Overzicht van opmerkingen bij 2422 - Kavel E

Pagina: [1] 2422 - Kavel E

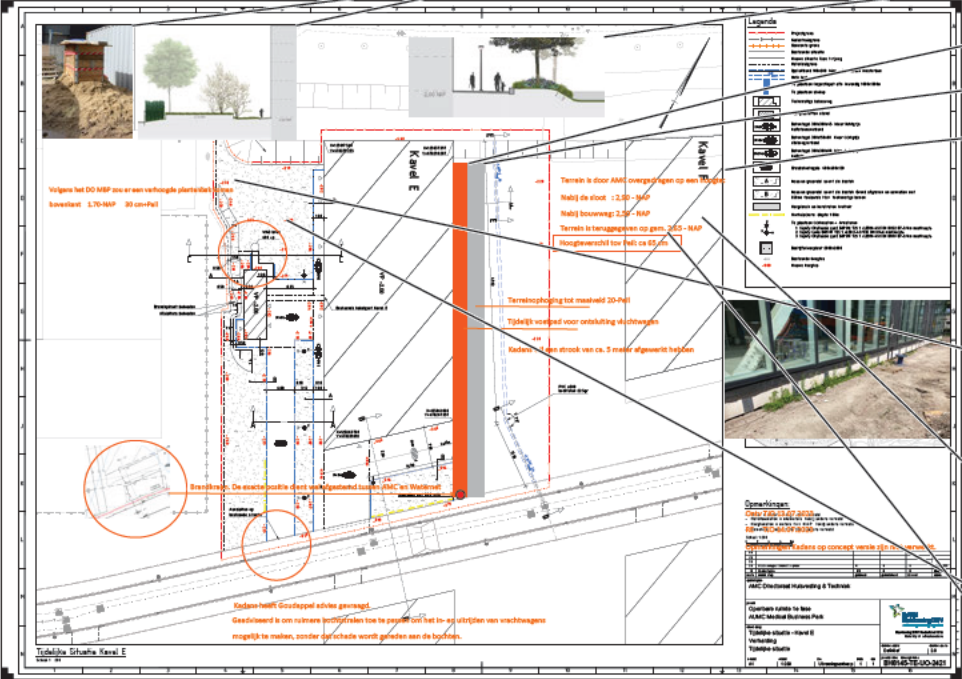
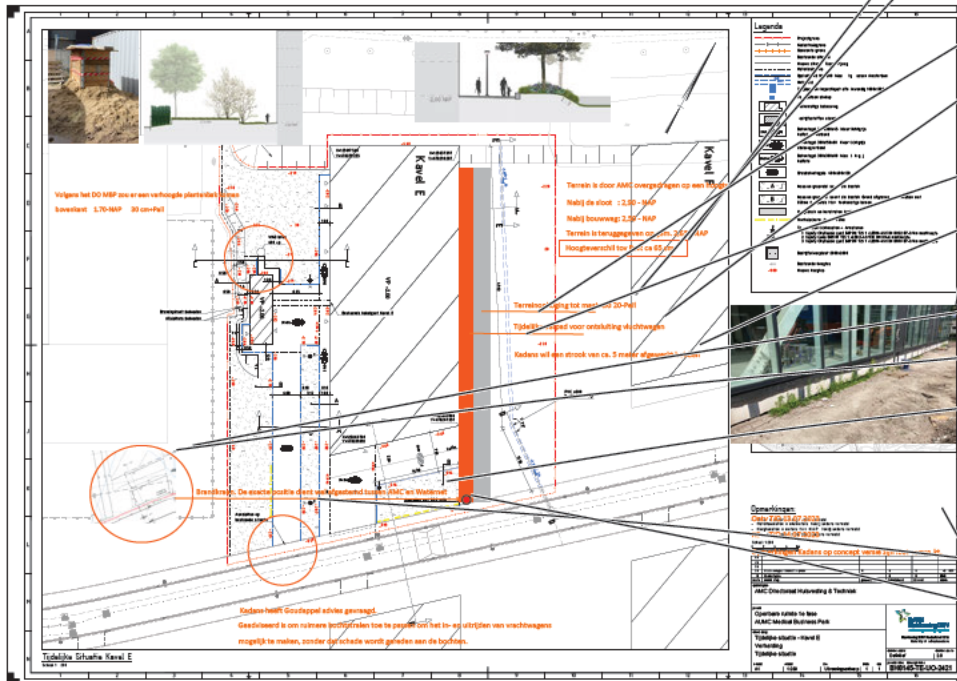
Terrein is door AMC overgedragen op een hoogte:

Nabij de sloot : 2,90 - NAP

Nabij bouwweg: 2,50 - NAP

Volgens het DO MBP zou er een verhoogde plantenbak komen bovenkant = 1.70-NAP = 30 cm+Peil

Terrein is teruggegeven op gem. 2,65 - NAP

Hoogteverschil tov Peil: ca 65 cm

Terreinophoging tot maaiveld 20-Peil

Tijdelijk voetpad voor ontsluiting vluchtwegen

Kadans wil een strook van ca. 5 meter afgewerkt hebben

Brandkraan. De exacte positie dient wel afgestemd tussen AMC en

Waternet

Opmerkingen Kadans op concept versie zijn niet verwerkt.

Kadans heeft Goudappel advies gevraagd.

Geadviseerd is om ruimere bochtstralen toe te passen om het in- en uitrijden van vrachtwagens

mogelijk te maken, zonder dat schade wordt gereden aan de bochten.
